Liège, le 25 avril 2024.

**AVIS RELATIF À LA PROTECTION
CONTRE LES EVENTUELS EFFETS NOCIFS ET NUISANCES
PROVOQUÉS PAR LES RAYONNEMENTS NON IONISANTS
GÉNÉRÉS PAR DES ANTENNES ÉMETTRICES STATIONNAIRES
Commune : LEUZE-EN-HAINAUT - Exploitant : TELENET GROUP
Référence exploitant : HT1715A**

Rapport n° 1441 / 2024

Adresse	Chemin vert 7904 LEUZE-EN-HAINAUT (Willaupuis)
Coordonnées Lambert belge 72	97555E 139235N
Type d'implantation	Pylône
Exploitant	TELENET GROUP
Réf. du site de l'exploitant	HT1715A

Figure 1 : Vue en plan des lieux de séjour et des points de contrôle

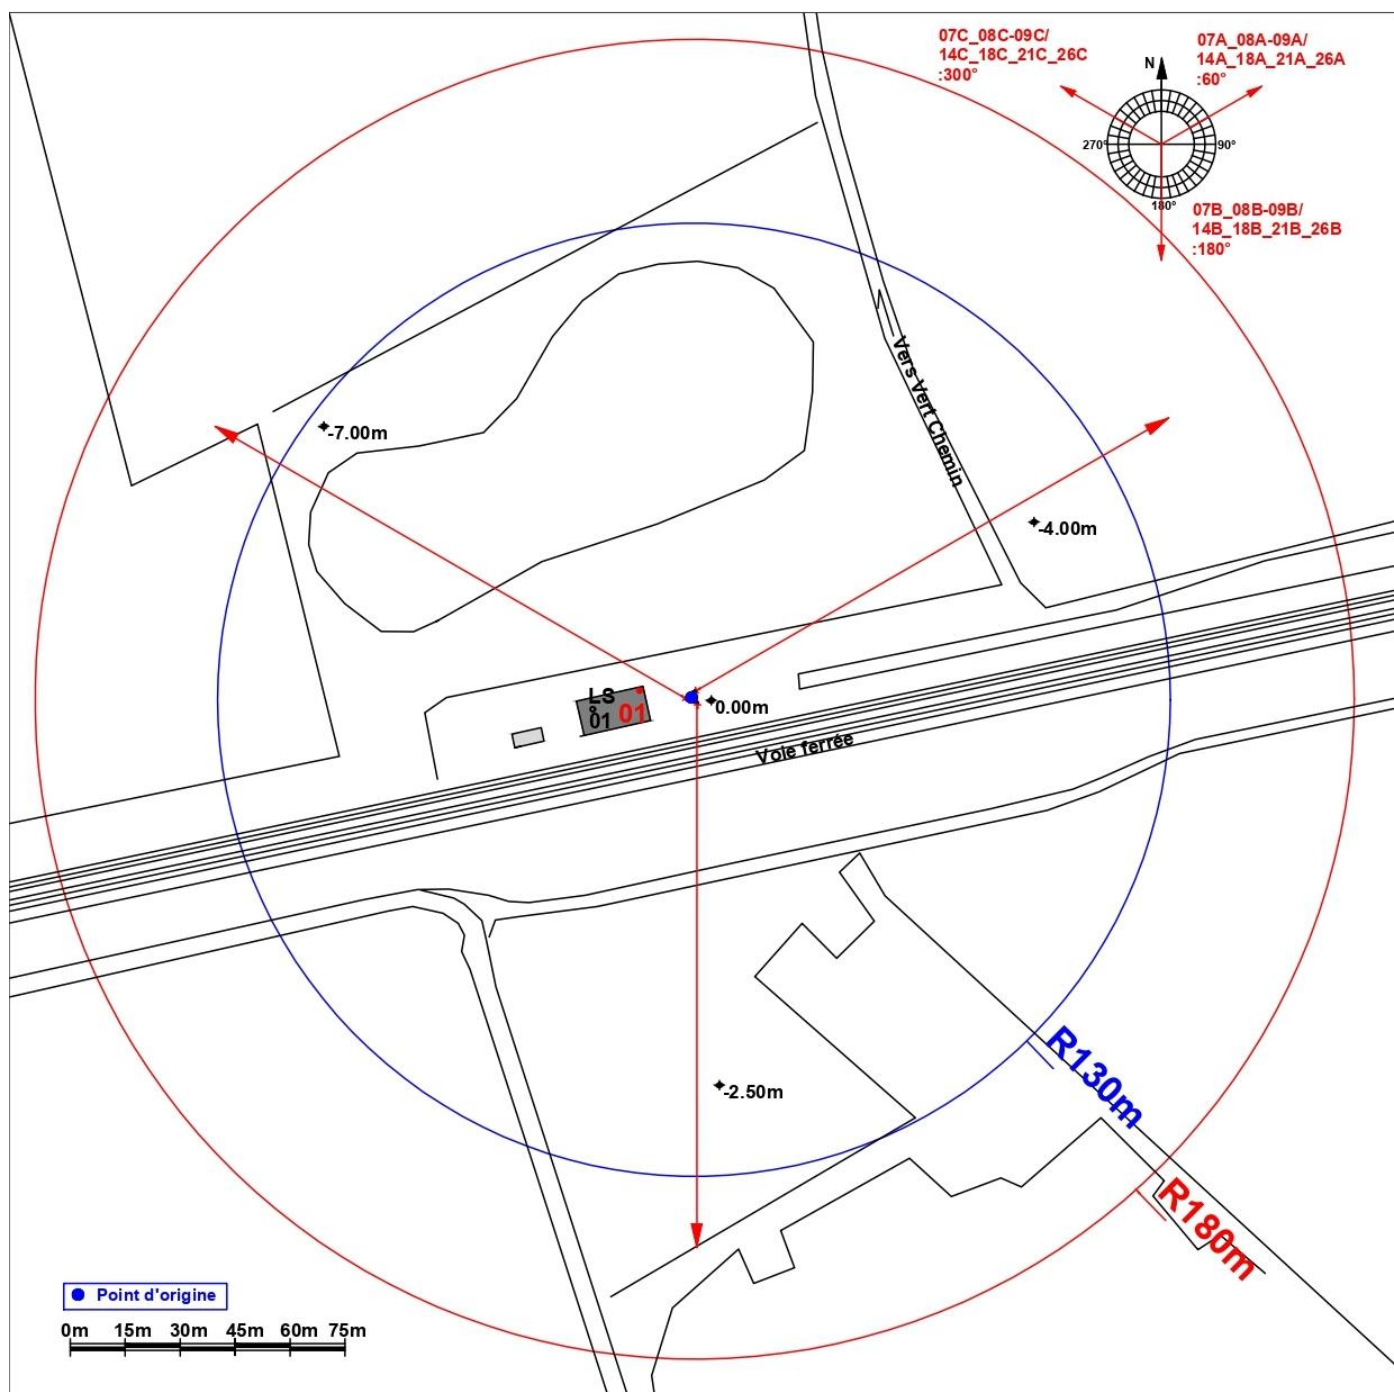
- le numéro du point de contrôle repris sur un des plans de la figure 1;
- le numéro du LS dans lequel se trouve le point de contrôle de la 1^{ère} colonne ;
- l'atténuation d'obstacle prise en compte pour le calcul de l'indice d'exposition dans le LS ;
- le résultat du calcul de l'indice d'exposition.

N° point de contrôle	LS	Atténuation (dB)	Indice d'exposition relatif à la limite par installation IE_i
1	LS01	3,0	0,049

En ce qui concerne les antennes de l'installation mentionnées dans le tableau 1, la distance maximale à laquelle la limite pourrait être atteinte, à l'extérieur, est égale à 126,4 m. S'il n'y a pas de LS à une distance inférieure, les antennes respectent forcément la limite d'immission.

Dans le cas des LS situés à l'intérieur des bâtiments, une atténuation d'obstacle est prise en compte et il en résulte que la distance maximale à laquelle la limite pourrait être atteinte se réduit à 89,5 m.
